MARZO 2021

BUENA FE, FRAUDE Y MENTIRAS

Capítulo I – Hospital de aislamiento modular Choluteca

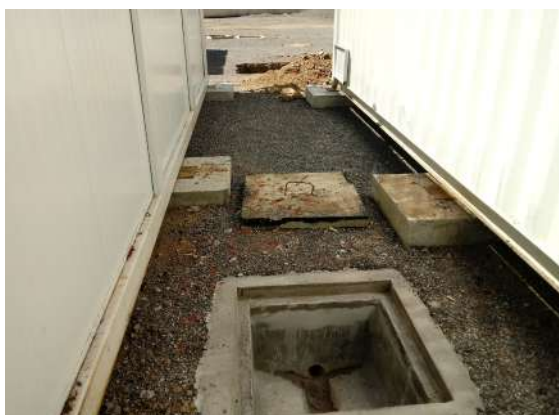
Descripción: fisuras en muro de talud con revestimiento de concreto.

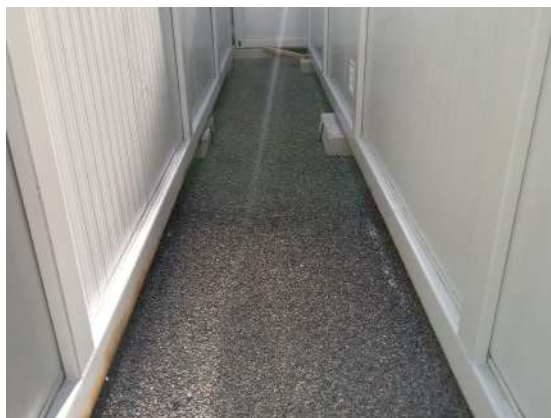
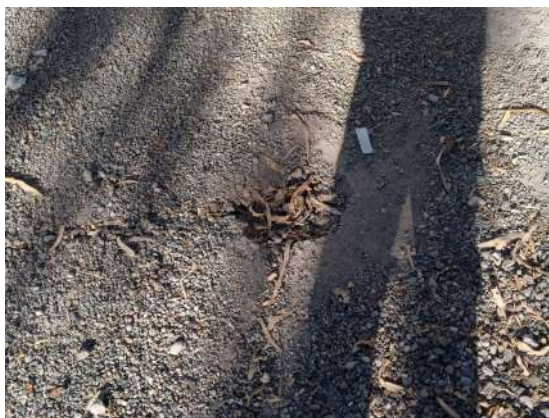
Descripción: doble tratamiento asfáltico y base de suelo cemento en plantel luce muy expuesta la capa de sub-base.

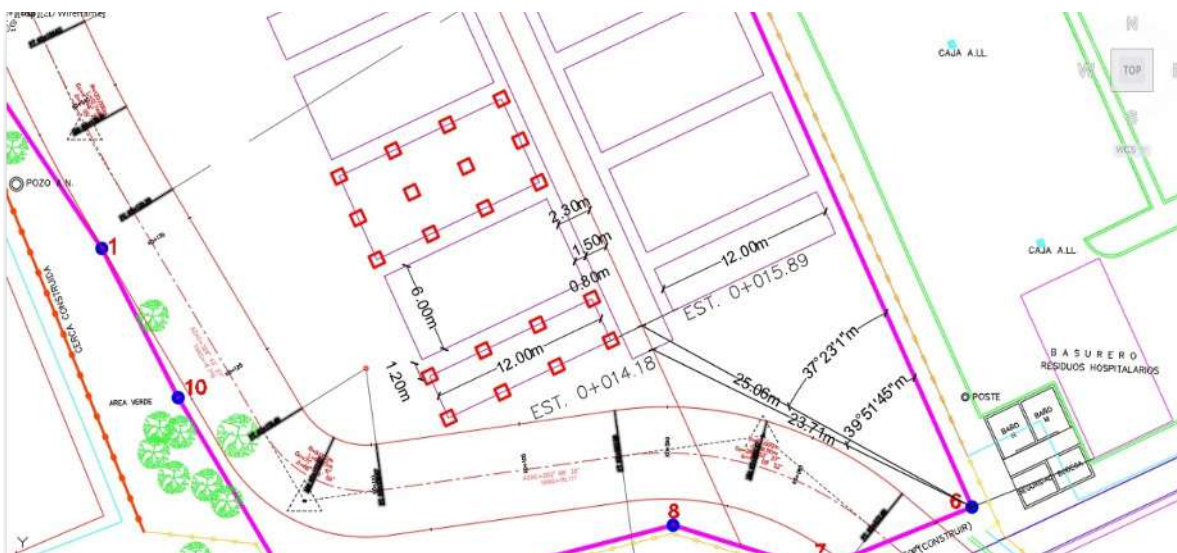
Descripción: tanques para abastecer el hospital móvil colocados muy cerca de donde se colocan los desechos sólidos del hospital de Atlántida.

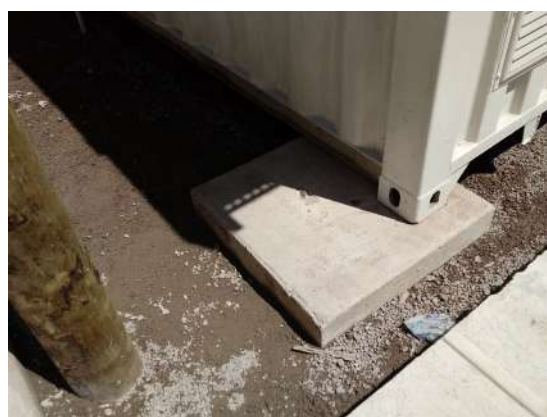
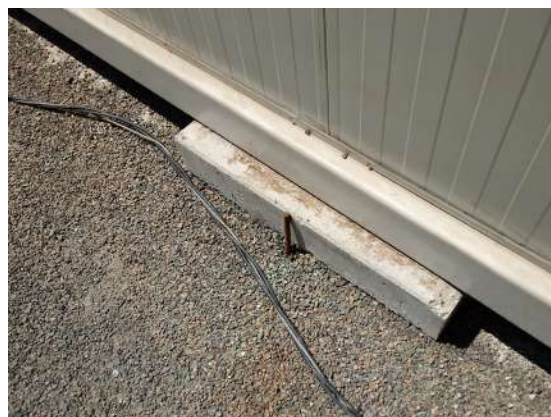
Descripción: cajas de registro para aguas sanitarias del hospital y eléctricas.

Descripción: resanes no muy bien acabados en zona de parqueo para hospital móvil y conexión de agua potable en pozo existente del Hospital San Francisco.

Plano de planta de arquitectónica de UCI

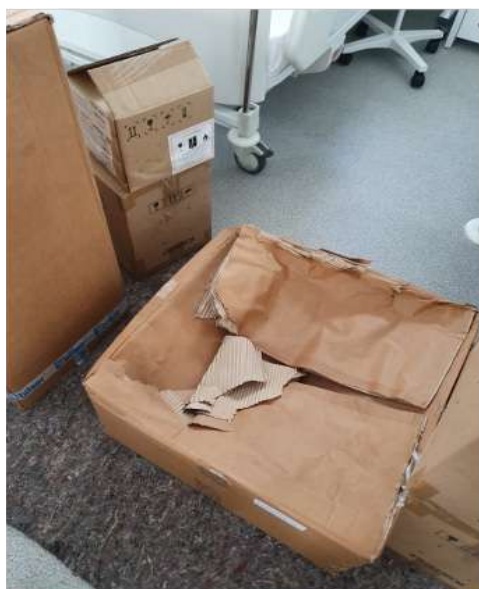
Descripción: daños de ductos externos de contenedor adyacente.
